PRONUNCIAMIENTO N° 105-2025/OECE-DSAT

Entidad : Servicio de Agua Potable y Alcantarillado de Chimbote, Casma y Huarney

Referencia : Licitación Pública N° 2-2025-SEDACHIMBOTE S.A.-1, convocada para la contratación de la Adquisición de camión hidrojet sobre chasis 6X4.

Respecto a la observación 40.

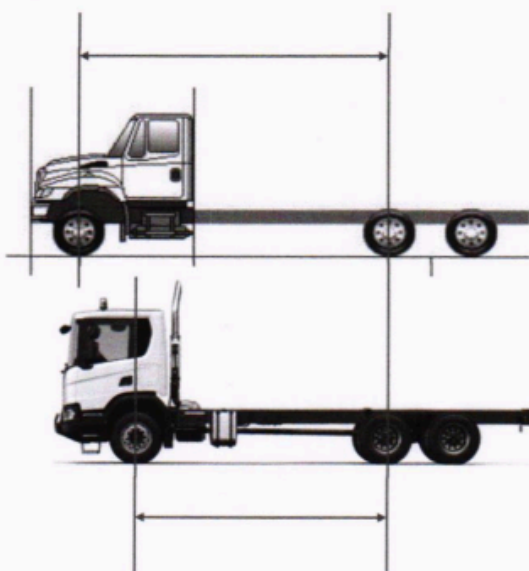
El postor observa el tipo de cabina del camión solicitado.

A su vez, el postor solicita que se admita la cabina convencional (con el motor adelante) aduciendo que está discriminando a fabricantes de este tipo de camiones.

TIPO: Frontal abatible para una mejor distribución del peso, mayor cobertura visual del chofer y menor radio de giro.

La Entidad con ocasión de la elevación de cuestionamiento ratifica su posición de no acoger la observación con respecto a incluir como tipo de cabina a la convencional, puesto que, según argumenta la cabina de tipo frontal abatible otorga una mejor maniobra de giro para transitar por calles estrechas, otorga una visión mayor al conductor, en comparación con los camiones de cabina convencional el cual se ha podido evidenciar con el vehículo que cuenta la Entidad. Asimismo, señala que en el mercado existen diversas marcas que utilizan cabina frontal, por lo cual no se esa discriminando la participación de postores.
